Rückmeldung zur Absprache vom 26. August 2025 – Vorschlag Variante „B(aspö)+“

Variante B(aspö)+ Neubau Mehrzweckgebäude Einwohnergemeinde Beinwil/Freiamt	Nr.	Datum 17.09.2025 Gezeichnet an A3 Maßstab ca. 1:200
--	--	-----	---

Vergleich Grundriss über Variante B

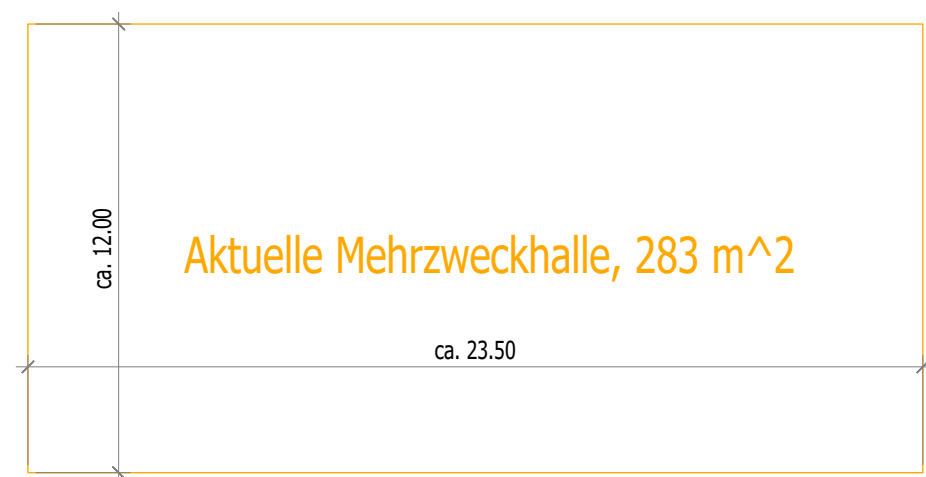
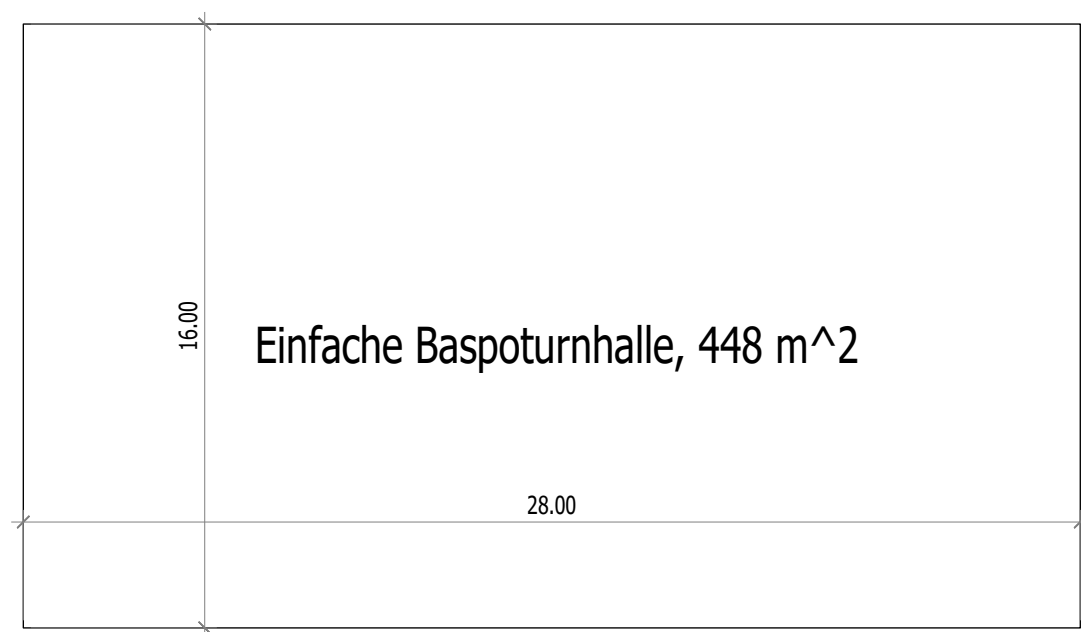
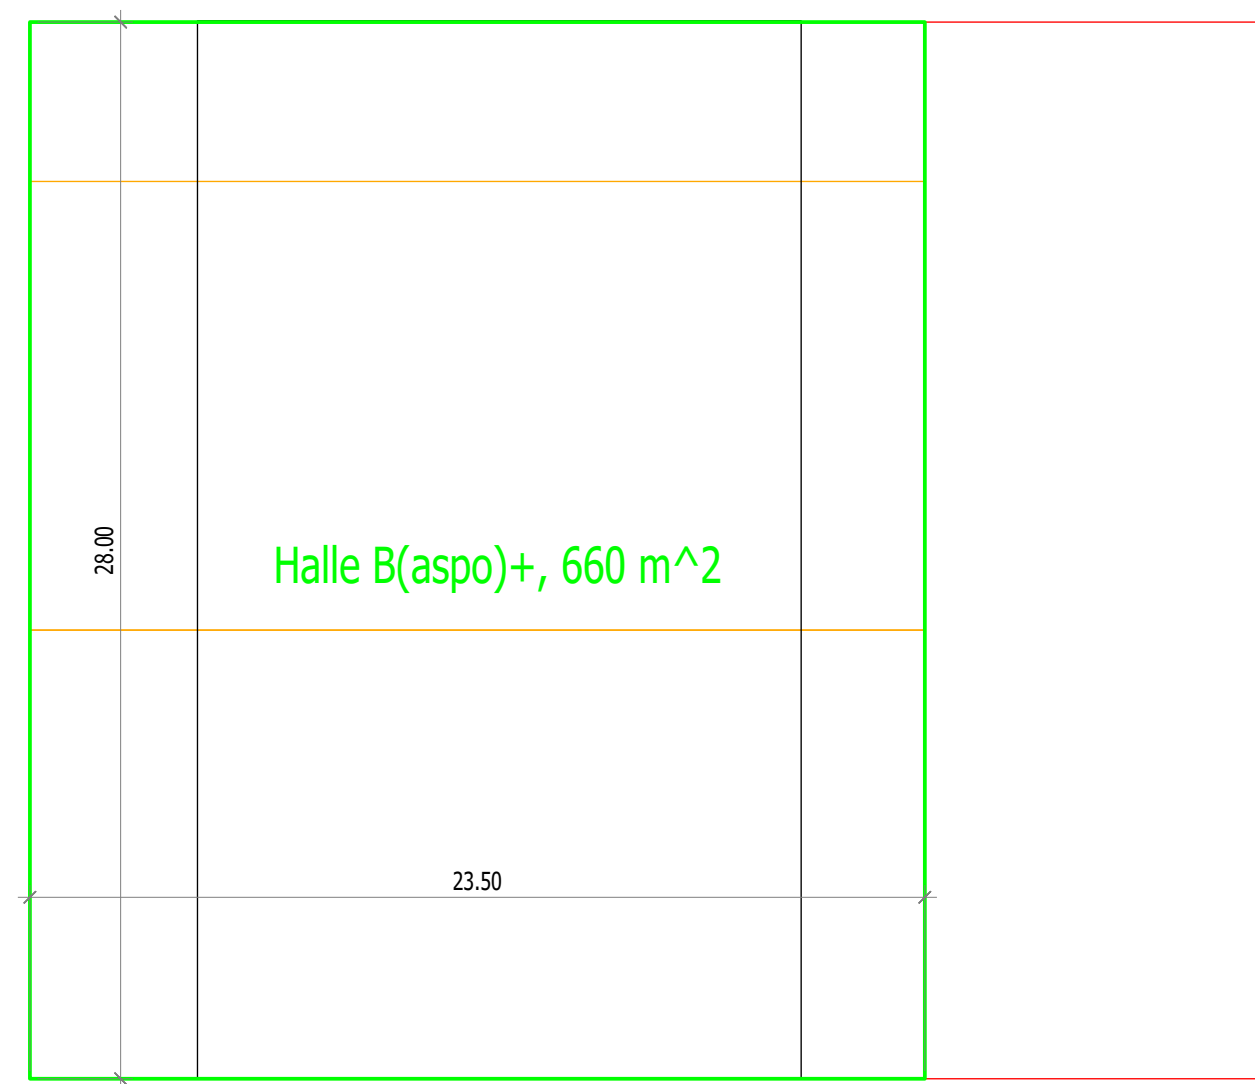
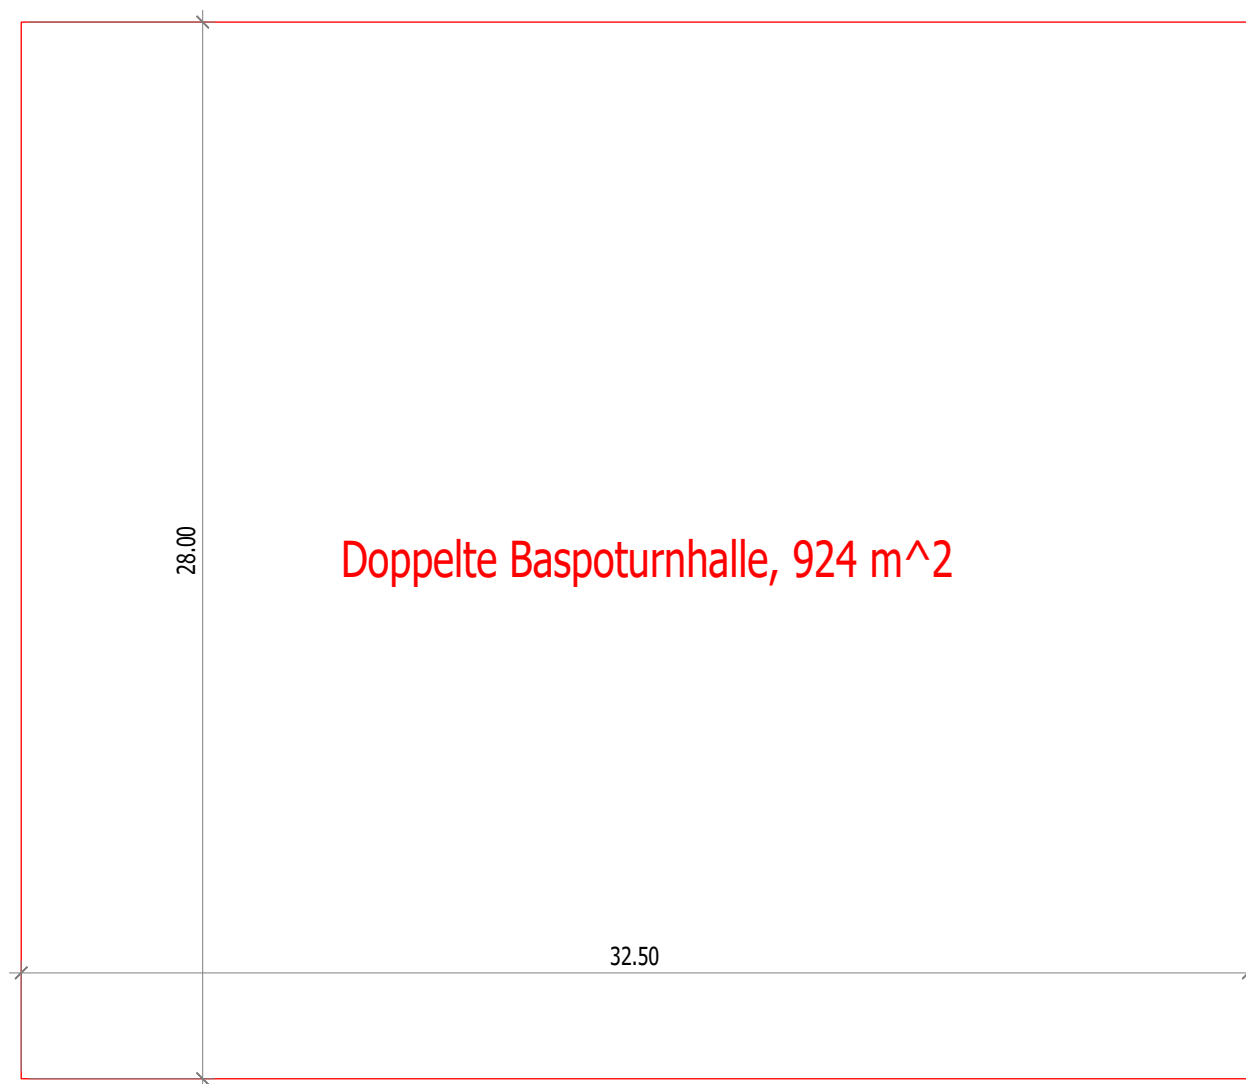
Grün eingezeichnet sehen Sie die Fläche unseres Vorschlags im Vergleich zur bisherigen Variante B. Sie entspricht ungefähr zweimal der aktuellen Turnhalle und würde die Kapazität gegenüber der heutigen Situation somit verdoppeln. Da es sich jedoch nicht um zwei vollständige Baspo-Turnhallen handelt, könnte durch eine geschickte Anordnung von Geräteraum und Garderoben zusätzlicher Platz eingespart werden.

Für den Turnverein Beinwil ist es wichtig, dass bei der Variante B+ die vorgeschlagene Hallenanordnung sowie eine einheitliche Hallenhöhe berücksichtigt werden. Damit sind unsere zentralen Bedürfnisse abgedeckt, und wir können die Variante mittragen. Wir wären dem Gemeinderat daher dankbar für eine verbindliche Rückmeldung, ob diese Punkte in den weiteren Planungen sichergestellt werden.
